ДОКЛАД

**Относно: Поставяне на паметник на дядо Добри като символ на доброто
в парк „Гео Милев“, район Слатина, Столична община**

ПРОЕКТ ЗА ПАМЕТНИК НА
ДЯДО ДОБРИ
СИМВОЛ НА ДОБРОТО И
ХРИСТИЯНСКИТЕ ЦЕННОСТИ
В ПАРКА НА ДЕЦАТА –
„ГЕО МИЛЕВ“
В РАЙОН СЛАТИНА ПРИ СТОЛИЧНА
ОБЩИНА

ПЛАН И ИЗГЛЕДИ - М 1:50

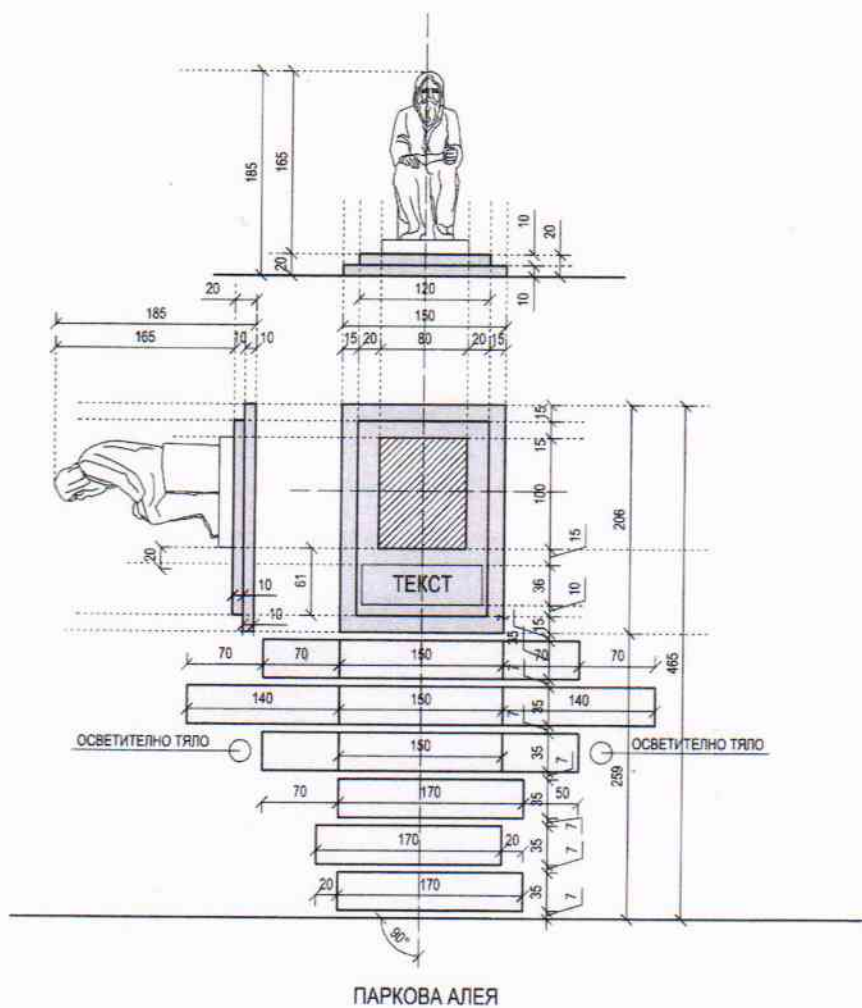
- Разположените пред паметника камъни да отпаднат;
- Фигурата на дядо Добри да бъде разположена върху стъпалата в седнало положение;
- Надписът да придобие следния вид:

Да се предвиди озеленяване непосредствено зад фигурата под формата на зелена стена или друго с цел по-добро визуално възприятие на монумента.
